## Audi A8 エンジンコントロールユニットのプログラム改修

サービスキャンペーン開始日	平成 28 年 5 月 18 日
不 具 合 の 内 容	エンジンの気筒休止機能において、エンジンコントロールユニットの制御プログラムが不適切なため、休止気筒の切り替え時にトルクのモニタが出来ない場合があります。そのため、警告灯が点灯するとともに、フェールセーフモードになるおそれがあります。
改 善 の 内 容	全車両、エンジンコントロールユニットの制御プログラムを書き換えます。

### 不具合発生箇所

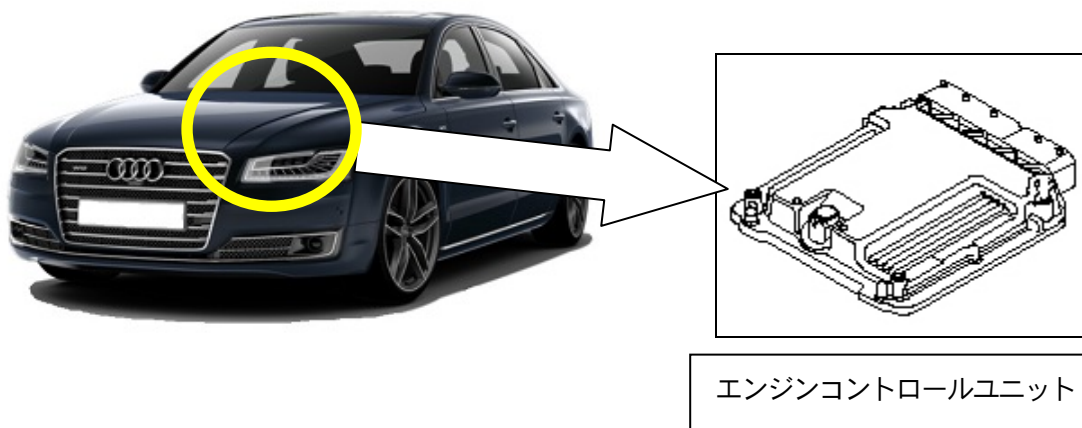
注：  は、プログラム書き換え部を示す。
